Betrifft: Umverlegen der Abwasser-Sammler für den geplanten „Tiefbahnhof Stuttgart 21“

DÜKERUNG HAUPTSAMMLER „WEST“ + „LAUTENSCHLAGERSTRASSE“ wg. S-21

FACHGUTACHTLICHE BEWERTUNG

STAND: 14. Februar 2013

Maßstab: 1:100/1:200
 "Urheberschutz" – Alle Rechte bei der DBProjekt GmbH Stuttgart 21
 Freigabe DBProjekt GmbH Stuttgart
 gez. R. Baur
 Datum: 24.08.2001
 Ersetzt für Plan-Nr. Ersetzt durch
 Plan-Nr. Anlage Planfeststellungsunterlagen
Anlage 7.3.2
 Blatt 1 von 1

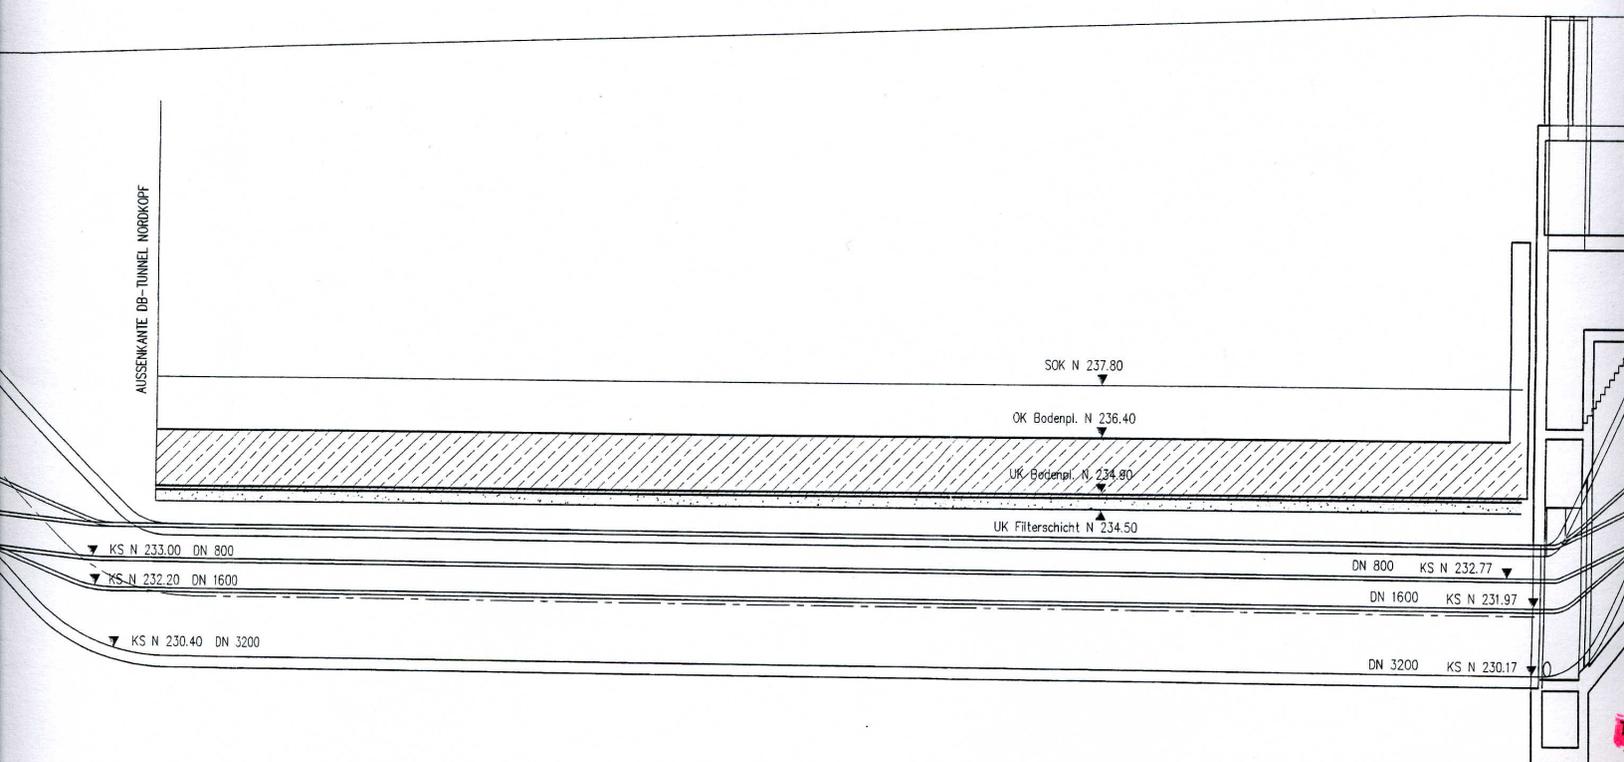
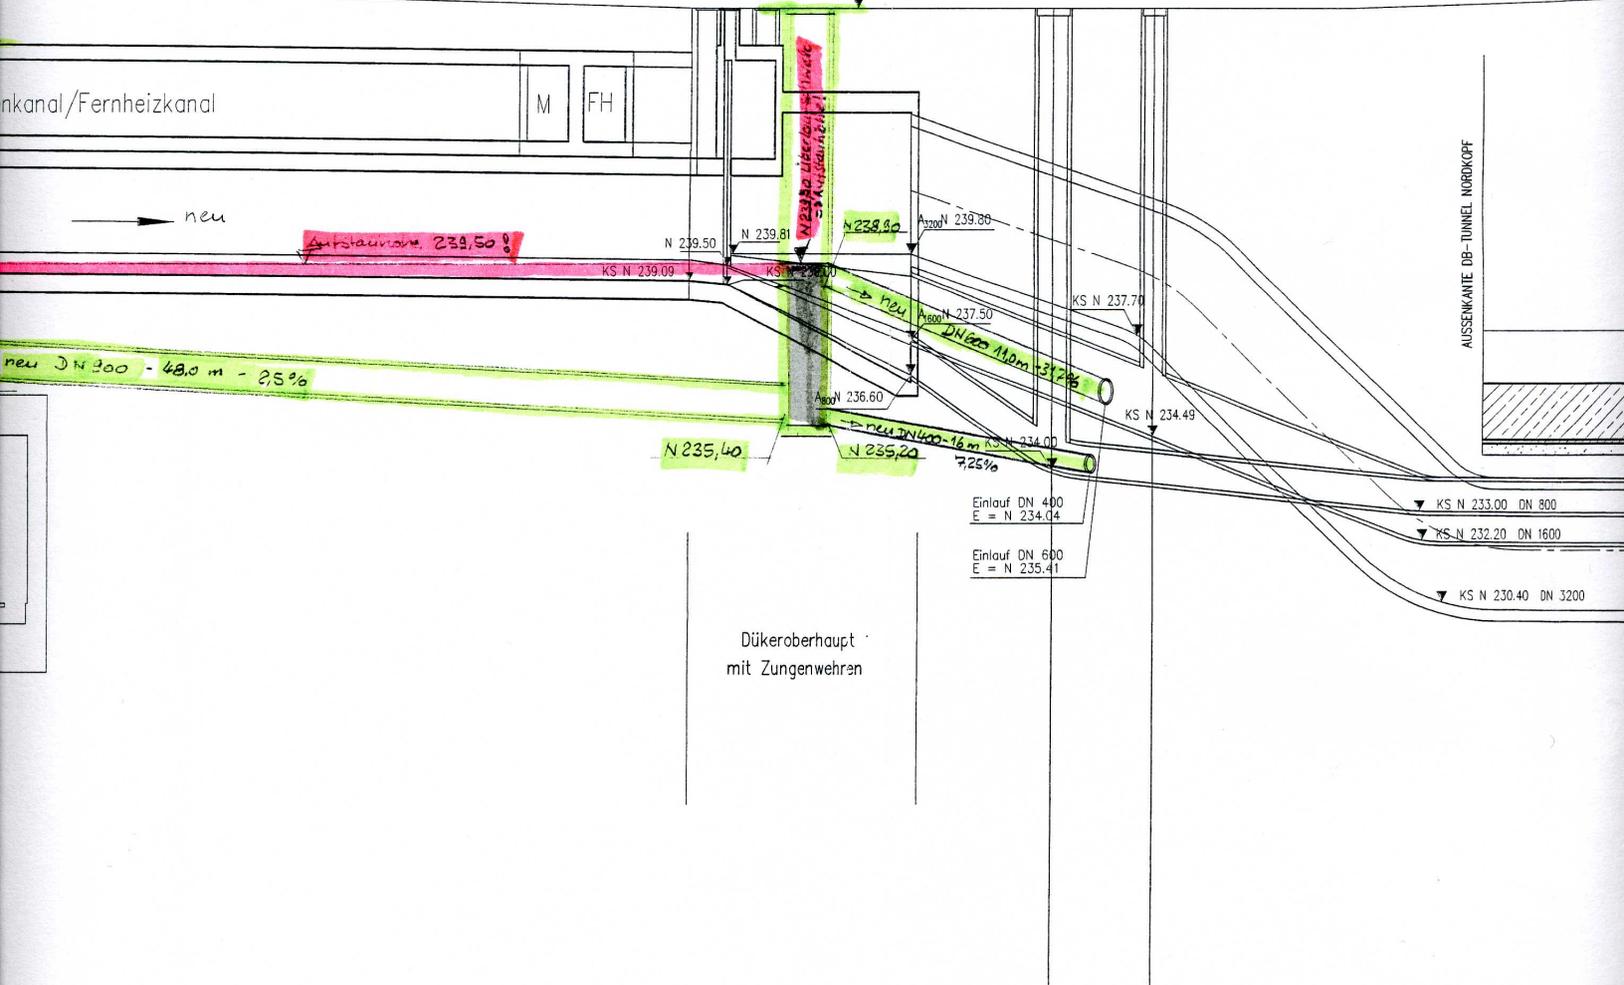
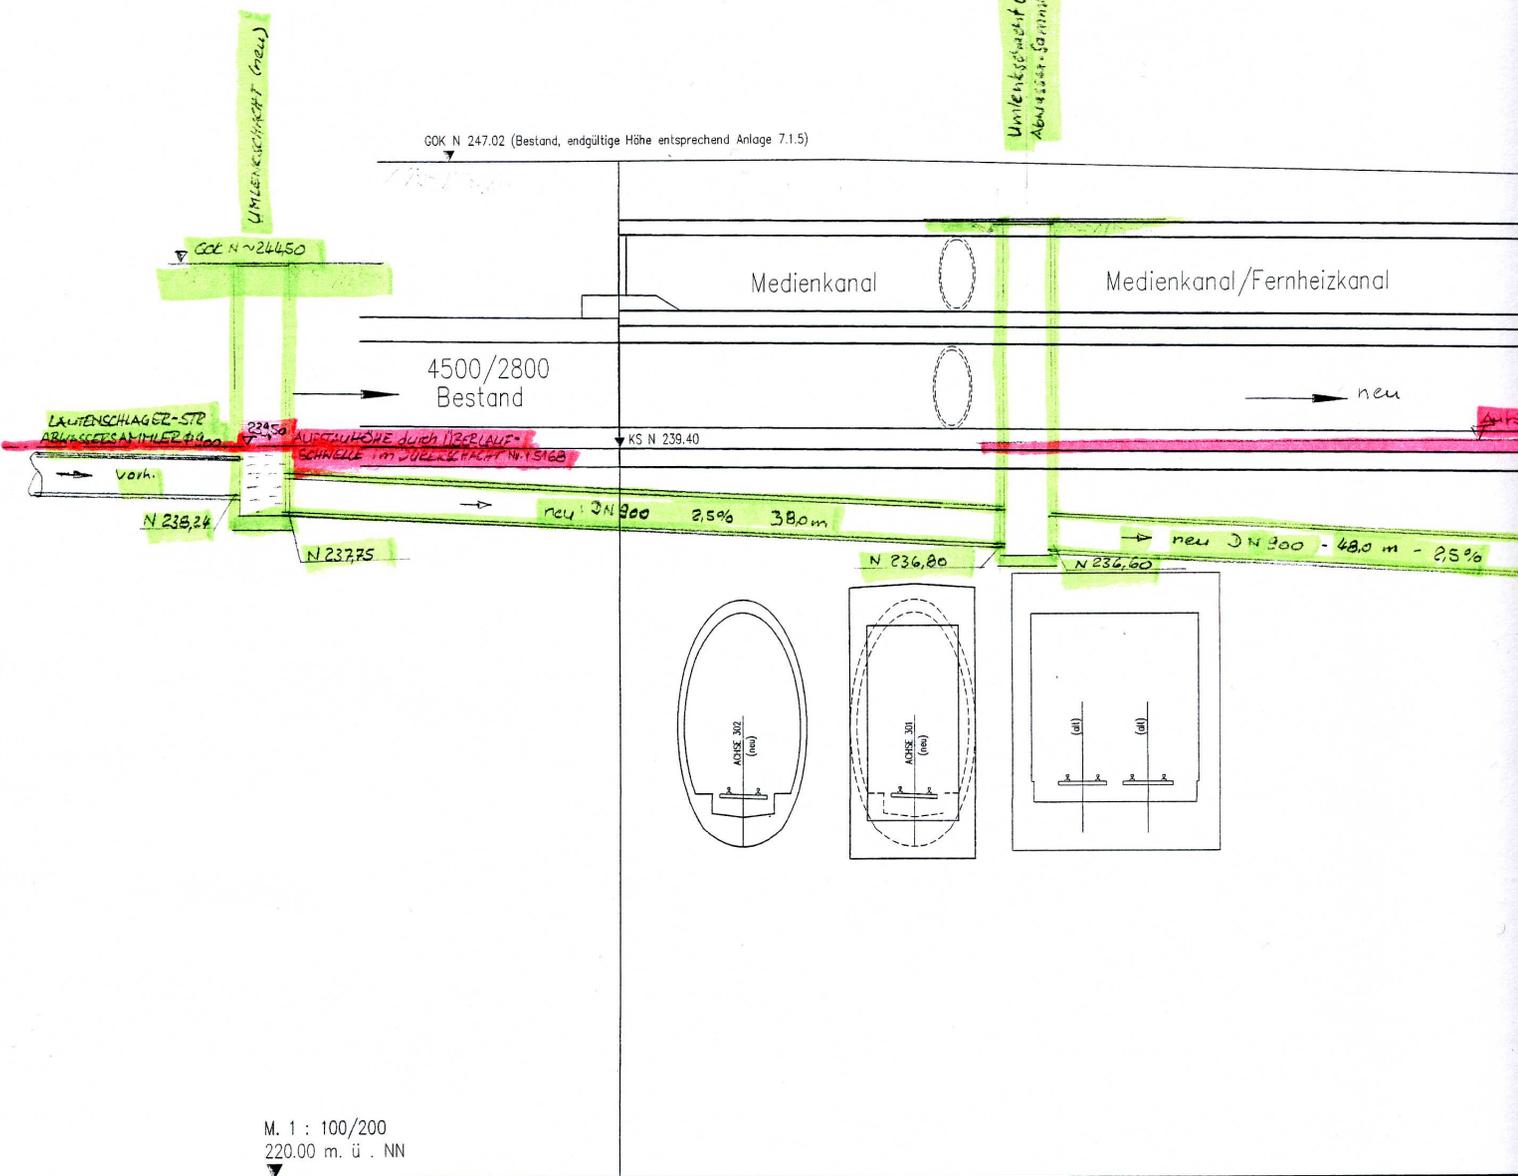
Wegen der **gegebenen örtlichen Verhältnisse** am Kurt-Georg-Kiesinger-Platz ist die **Dükerung** des großen **Abwasser-Hauptsammlers „West“** mit **4.500/2.800 mm fachlich nicht einwandfrei möglich** und deshalb aus **abwassertechnischer Sicht abzulehnen**. Die hier wegen des vorhandenen Stadtbahntunnels vorgesehene **Auslenkung des Zulauf-Kanals** und die wegen der begrenzten Platzverhältnisse sehr **steile Anordnung der Dükerrohre** mit zusätzlicher **90°-Umlenkung** ist als „**Krampflosung**“ anzusehen (s. hierzu Schnittdarstellung „Düker Hauptsammler West“ Anlage 7.3.2).

Überdies ist die Errichtung des **Schachtbauwerkes** für das **Düker-Unterhaupt** in dem dafür zu **engen Bereich** von **nur 15 m Breite** zwischen dem **Bahnhofstrog** und dem **bestehenden Gebäude** der **LBBW** bautechnisch **äußerst riskant** und fragwürdig, muß hierfür doch eine **20 m tiefe Baugrube** unmittelbar vor dem bestehenden Bank-Gebäude ausgehoben werden, die noch dazu **12 m unterhalb der Fundamente** und **mehrere m tief** in das **Grundwasser** hineinreicht! (s. hierzu Schnittdarstellung „Düker Hauptsammler West“ Anlage 7.3.2 und Übersichtsplan S.6).

Zum andern **passen** die **Höhenverhältnisse** des **Abwassersammlers „Lautenschlagerstraße“** überhaupt **nicht** zu denen des **Hauptsammlers „West“**, denn dieser liegt mit seiner Sohlhöhe von 239,09 mNN bis zum Oberhaupt **um 3,69 m über der Sohlhöhe** des Abwassersammlers „Lautenschlagerstraße“ von **235,40 mNN** am Eintritt in den letzten Schacht vor dem Düker; die **verfügbare Druckhöhe** für die Dükerung des Abwassersammlers „Lautenschlager-Straße“ beträgt hingegen **nur 10 cm** wegen der **Eintrittshöhe** der Trockenwetter-Leitung DN 800 Ø am **Düker-Unterhaupt** mit **235,30mNN!**

Der **Druckhöhen-Verlust** in der langen und verwinkelten Düker-Trockenleitung wird jedoch **deutlich größer** sein als die verfügbaren 100 mm, so daß es schon bei vergleichsweise **geringen Durchflüssen** zu einem **Rückstau** im **Abwassersammler „Lautenschlagerstraße“** kommen muß. Dieser Rückstau wird auch aus dem wesentlich höher liegenden Hauptsammler „West“ im Düker-Oberhaupt aufgebaut.

Ein den Trockenwetter-Abfluß von ~20 % **übersteigender Zufluß** im Abwassersammler „Lautenschlager-Straße“ führt zu einem **Anstau** im letzten Schacht vor der Düker-Einleitung um **4,10m (!)** bis zur Überlaufschwelle, die hier auf eine Höhe von 239,50 mNN angesetzt worden ist. Dies entspricht der Einlaufhöhe im Düker-Oberhaupt für das zweite Dükerrohr 1.600 mm Ø. Offenbar wollte der Planer dieser Abwasserleitungs-Umverlegung damit verhindern, daß Wasser aus dem Düker-Oberhaupt in den Abwassersammler „Lautenschlagerstraße“ zurückdrückt, was allerdings nicht gelingt, weil es sich um eine Mehrfach-Verbindung wasserführender Röhren handelt.

Dies alles wäre **vermeidbar**, wenn der Abwassersammler „Lautenschlagerstraße“ nicht in den Düker des Hauptsammlers „West“ eingeführt wird, sondern für sich **getrennt gedükert** und an die bisherige Bestandsleitung 1.000 mm Ø oder auch an das Düker-Unterhaupt angeschlossen würde.
